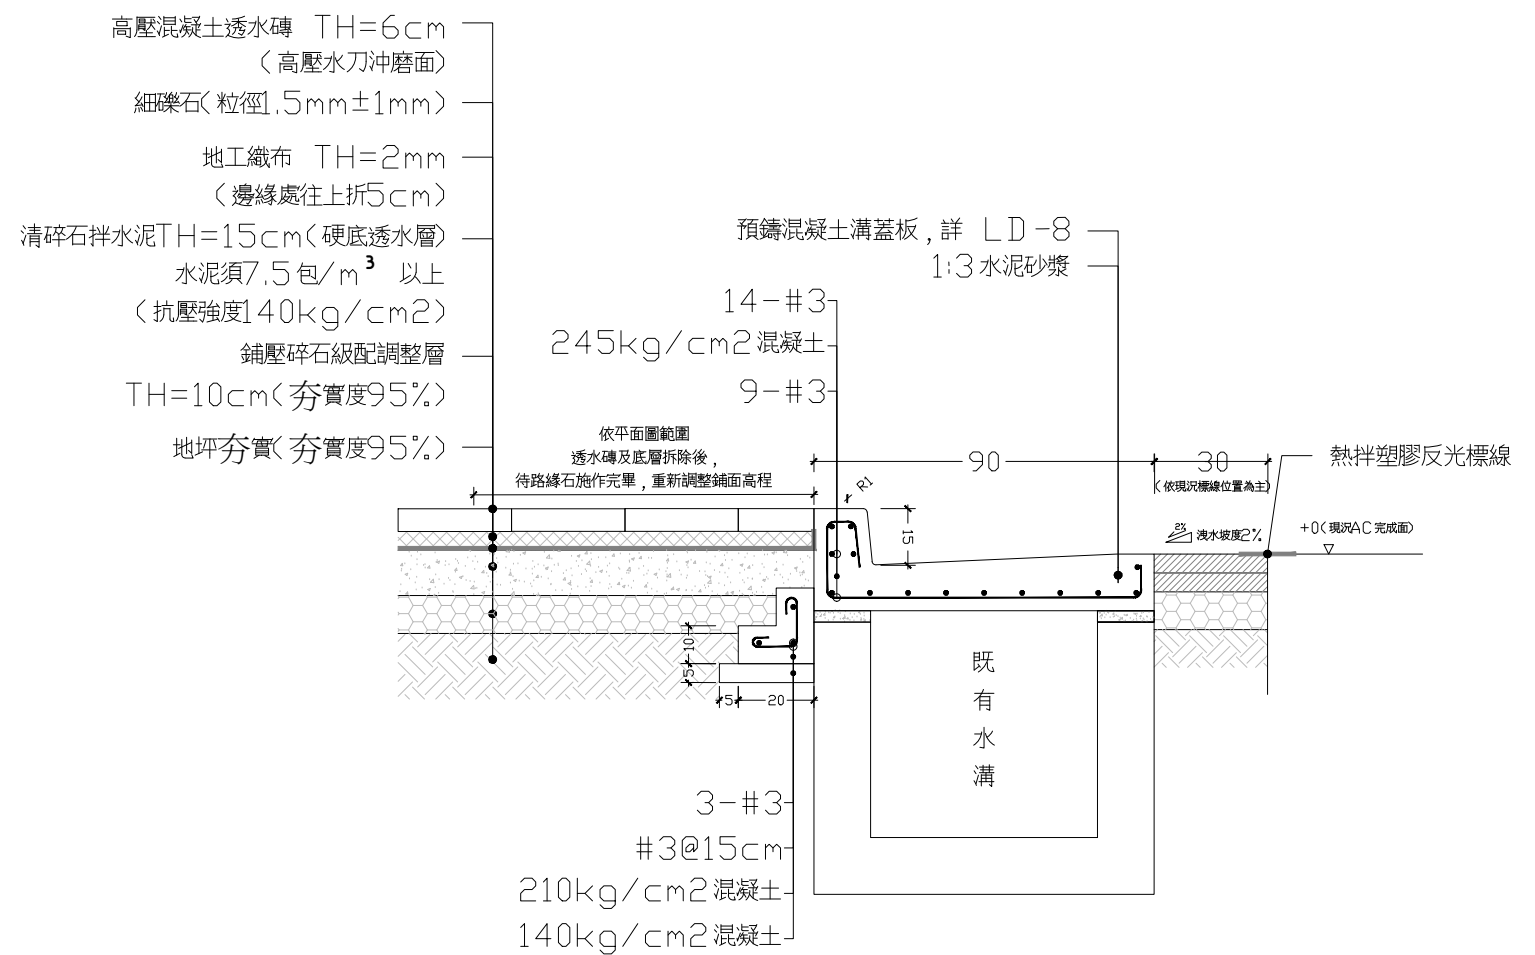
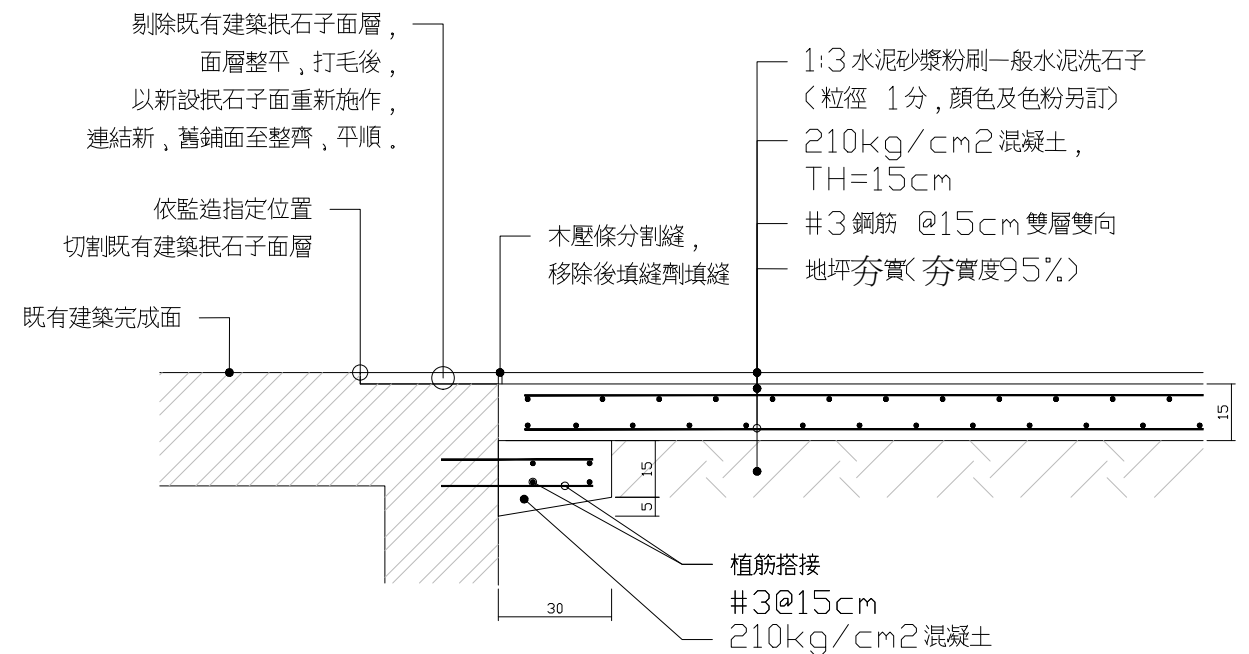
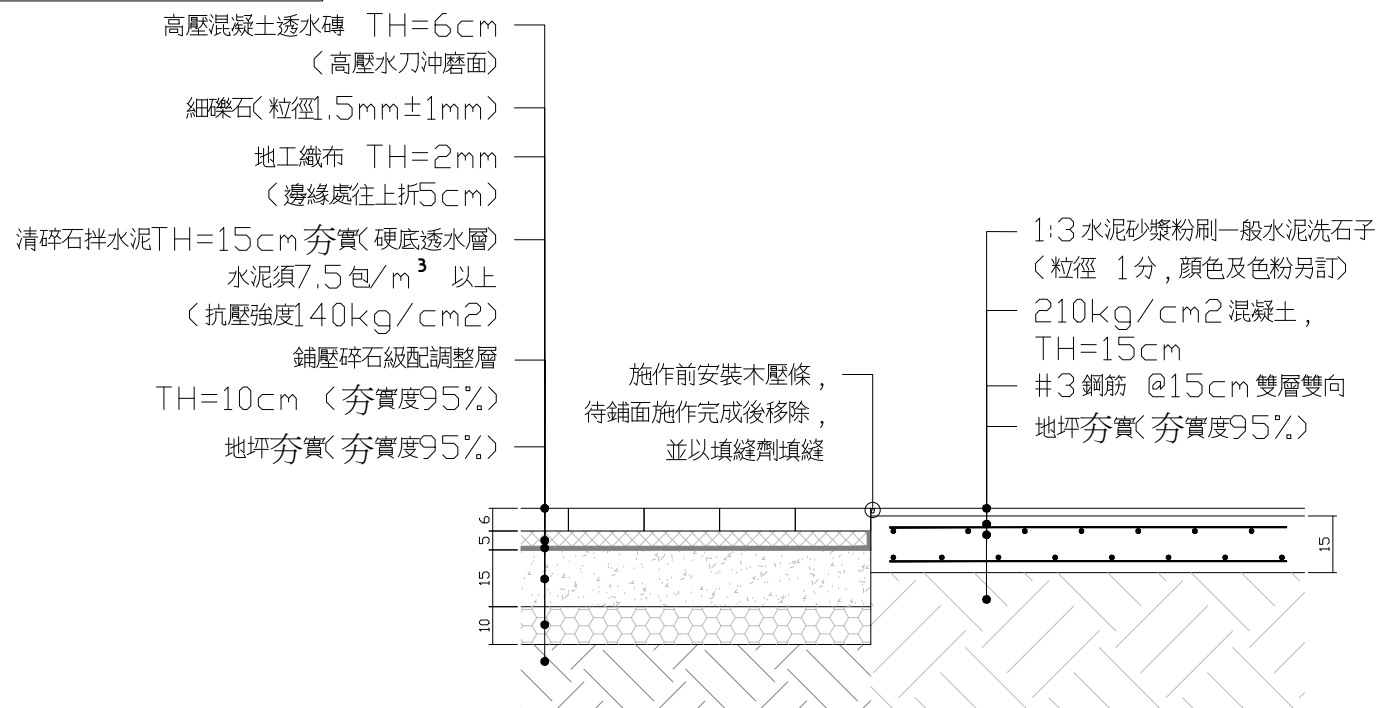
鋪面高程重新調整、施作時，若遇既有耐候鋼收邊外露，須與監造確認並將其切割及打磨，以確保無絆倒或割傷之疑慮。
